改善箇所説明図

基準不適合発生箇所

コントロールユニット (CUV3)

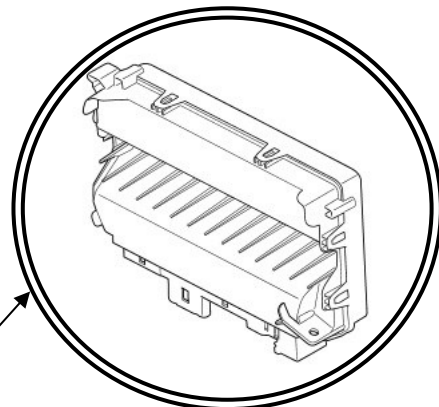
不具合の内容

灯火類を制御するコントロールユニットのプログラムが不適切なため、リモコンキーにある灯火チェック機能ボタンを操作すると制動灯・後退灯等の全ての灯火が順次、自動的に点灯と消灯を繰り返す。また、アプローチライト機能ボタンを操作すると方向指示器が点灯したままとなり保安基準に抵触する。

改善の内容

全車両、ソフトウェアを更新版にアップデートし、当該機能を無効化する。

注 は、ソフトウェアをアップデートする部品を示す。

識別：助手席運転席ドアヒンジに黄色ペイントを塗布する。
